**AVIS RELATIF À LA PROTECTION
CONTRE LES EVENTUELS EFFETS NOCIFS ET NUISANCES
PROVOQUÉS PAR LES RAYONNEMENTS NON IONISANTS
GÉNÉRÉS PAR DES ANTENNES ÉMETTRICES STATIONNAIRES**

Commune : CHATELET - Exploitant : ORANGE

Référence exploitant : 030C1_2/ 30075C1_1 / 40075C1_1 / 50075C1_1

Rapport n° 3309 / 2025

Figure 1 : Vue en plan des lieux de séjour et des points de contrôle

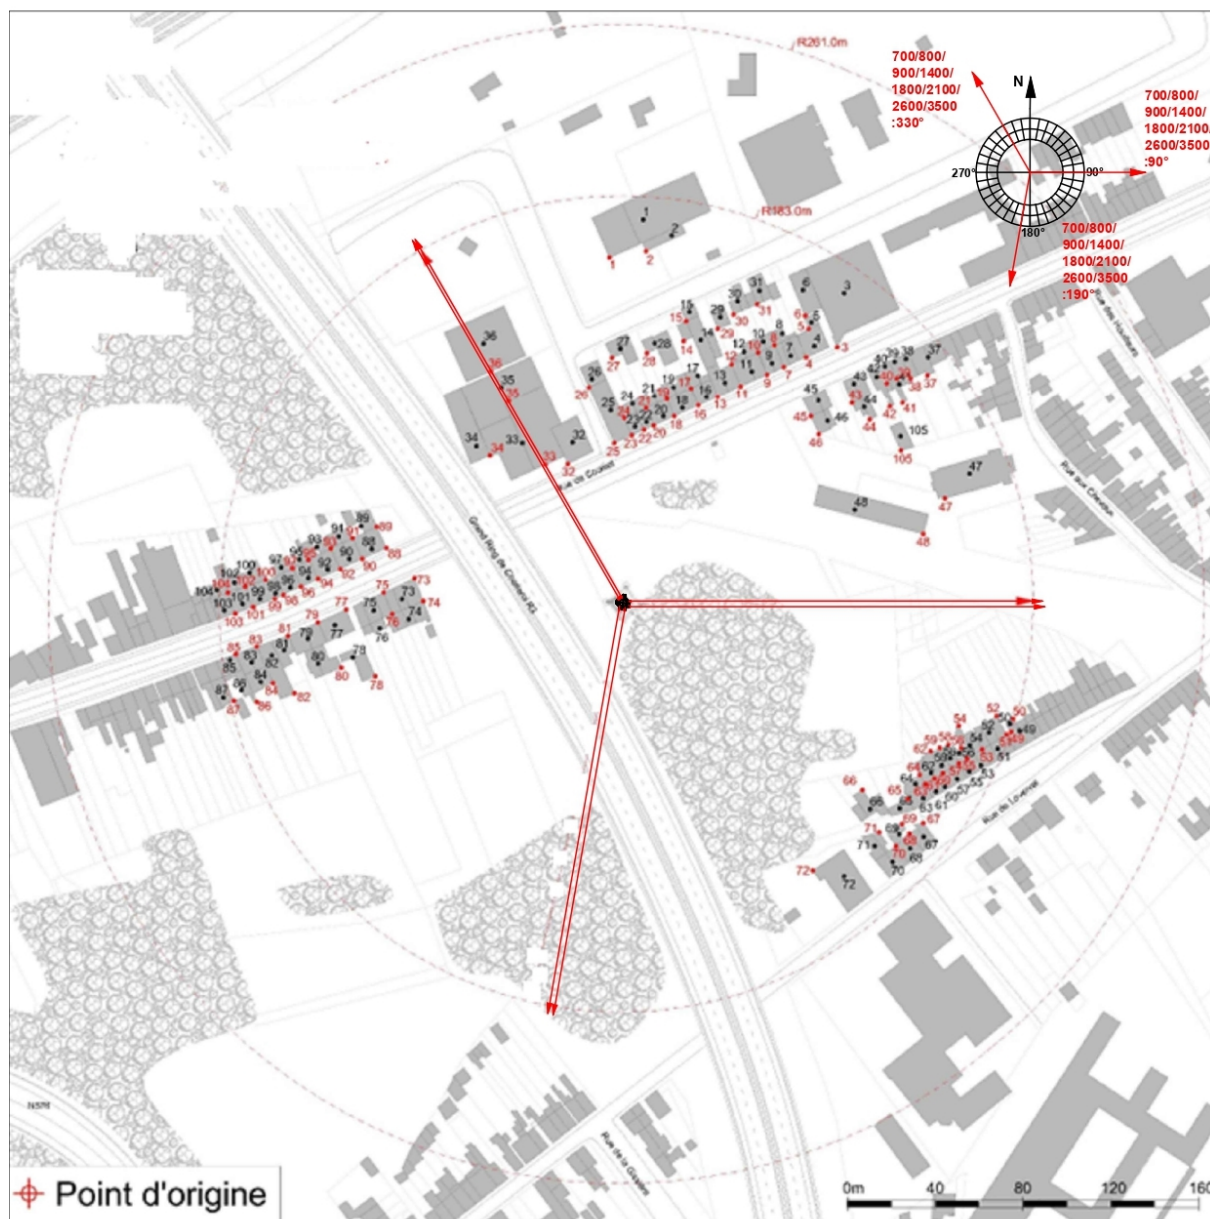
Les fréquences d'émission, la puissance rayonnée par chacune des antennes et leur gain permettent de déterminer le rayon de la zone à analyser. Tout dépassement de la limite par installation est exclu en dehors de cette zone. Le tableau 2 reprend les 35 LS² pour lesquels l'indice d'exposition est le plus élevé. Les différentes colonnes indiquent :

- le numéro du point de contrôle repris sur un des plans de la figure 1;
- le numéro du LS dans lequel se trouve le point de contrôle de la 1^{ère} colonne ;
- l'atténuation d'obstacle prise en compte pour le calcul de l'indice d'exposition dans le LS ;
- le résultat du calcul de l'indice d'exposition.

En ce qui concerne les antennes de l'installation mentionnées dans le tableau 1, la distance maximale à laquelle la limite pourrait être atteinte, à l'extérieur, est égale à 92,0 m. S'il n'y a pas de LS à une distance inférieure, les antennes respectent forcément la limite d'immission.

Dans le cas des LS situés à l'intérieur des bâtiments, une atténuation d'obstacle est prise en compte et il en résulte que la distance maximale à laquelle la limite pourrait être atteinte se réduit à 66,0 m.

Figure 2 : Vue en plan des installations d'antennes dans un rayon de 300 mètres autour de l'installation faisant l'objet de la demande d'avis

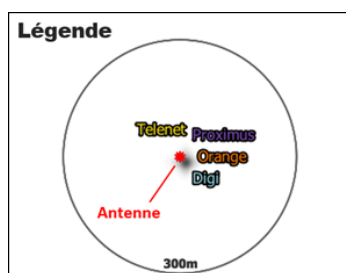
- il y a au plus 4 installations d'antennes émettrices stationnaires présentes dans la zone d'évaluation de 300 mètres de rayon représentée dans la figure 2, y inclus l'installation référencée dans le paragraphe 2 : la limite cumulative définie à l'article 4, §2 du décret est nécessairement respectée dans les lieux de séjour à l'intérieur de la zone d'évaluation de 300 mètres de rayon ;

- b) il y a exactement 5 installations d'antennes émettrices stationnaires présentes dans la zone d'évaluation de 300 mètres de rayon représentée dans la figure 2, y inclus l'installation référencée dans le paragraphe 2 et il existe, pour 3 ou 4 de ces installations, un avis attestant le respect de la limite abrogée de 3 V/m : la limite cumulative définie à l'article 4, §2 du décret est nécessairement respectée dans les lieux de séjour à l'intérieur de la zone d'évaluation de 300 mètres de rayon ;

- c) dans tous les autres cas, il a été vérifié que la limite cumulative définie à l'article 4, §2 du décret n'est pas dépassée dans les lieux de séjour sur base du nombre d'installations localisées dans la zone d'évaluation de 300 mètres de rayon représentée dans la figure 2, de leur localisation ainsi que des données inscrites dans la figure 1 et au paragraphe 4 du présent avis et dans les avis attestant le respect de la limite par installation ou de la limite abrogée de 3 V/m relatifs aux autres installations reprises dans la figure 2.

Compte tenu des considérations ci-dessus, il apparaît que l'intensité du rayonnement électromagnétique généré, dans les lieux de séjour situés dans un rayon de 300 mètres autour de l'installation référencée dans le paragraphe 2, par l'ensemble des antennes émettrices stationnaires de l'ensemble des exploitants du même site d'antennes émettrices stationnaires respecte la limite fixée à l'article 4, § 2 du décret.
